Entwurf 081213

Entwurf 132013

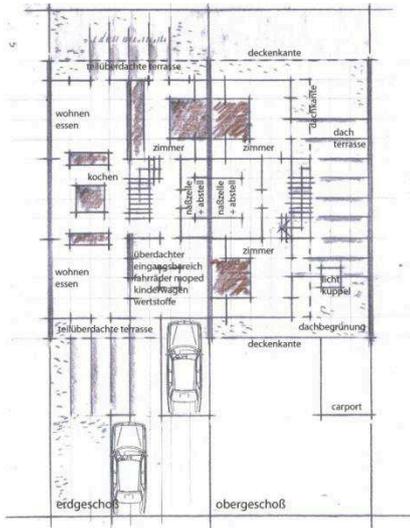
1. Die Gebäudeanordnung mit zwei Hausgruppen von jeweils 5 Gebäuden ist gut. Die Gebäude sind 8 m breit und 12 m tief.
2. Die Erschließung erfolgt nur von Süden. Ein attraktiver Eingangsbereich wäre möglich, wenn die Parkplätze (Carport) besser organisiert werden, hierdurch kann die Klarheit des Zugangs verbessert werden. Besonders positiv bei der inneren Erschließung ist, dass der Gruppenraum (Wohn- und Essbereich) nicht zu queren ist, um das OG zu erreichen.

3. Freiraumzuordnung: Die angemessen große Nord- und Südterrasse bietet die Chance einer optimalen Besonnung.
4. Grundrisse: Das „Durchwohnen“ mit Belichtung von Nord- und Südseite, sowie variabler Raumaufteilung wird hervorgehoben. Ebenso wird die Flexibilität die durch die drei gleichgroßen Zimmer entsteht, von denen eines sogar im EG liegt und zusätzliche Nutzungen ermöglicht, gelobt. Die Dachterrasse bietet einen zusätzlichen Freiraum, bzw. langfristig die Option für einen Ausbau. Die Belichtung erfolgt über einen hohen Glasanteil. Die Statik ist klar und einfach.

5. Es fehlen Kellerersatzräume und anstelle des Carports ist eine Garage einzuplanen.
6. Gesamtwürdigung der Architektur

Die Architektur des Entwurfs ist klar und gut gegliedert und wirkt mit dem hohen Glasanteil sehr attraktiv. Die Kosten liegen im unteren Bereich.

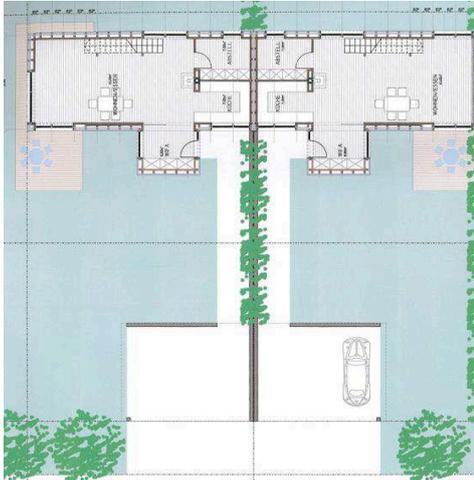
1. Gebäudeanordnung: Der städtebauliche Wechsel zwischen breit und schmal gelagertem Haus wird als spannend eingeschätzt. Die meisten Vorteile bietet der breitgelagerte Typ A, der genauer beurteilt wurde.

2. Erschließung: Der äußere Zugang erfolgt von Süden geradlinig zum Gebäude.
3. Freiraumzuordnung: Es entstehen durch den breiten Typ und die Anordnung der Garagen optimal nutzbare Freiräume.

4. Grundrisse: Es handelt sich um einen sehr konsequenten Systembau. Der Zugangsbereich kann optimiert werden, indem z.B. Küche und Diele in der Lage getauscht werden. Die Situation im OG ist gut gelöst, die Zimmer sind aber relativ klein. Der großzügige Wohn- und Essbereich wird gelobt. Negativ wird das im Gruppenraum liegende Treppenhaus ins OG gesehen. Es wäre sinnvoll ein WC im EG anzubieten.

5. Es sind nicht ausreichend Kellerersatzräume dargestellt. Anstelle des Carports ist eine Garage einzuplanen.
6. Gesamtwürdigung der Architektur

Die Architektursprache wird als hochwertig eingestuft, die klare Struktur ist wirtschaftlich und bietet gut belichtete Räume (alle Aufenthaltsräume sind nach Süden orientiert). Die Kosten liegen im unteren Bereich.
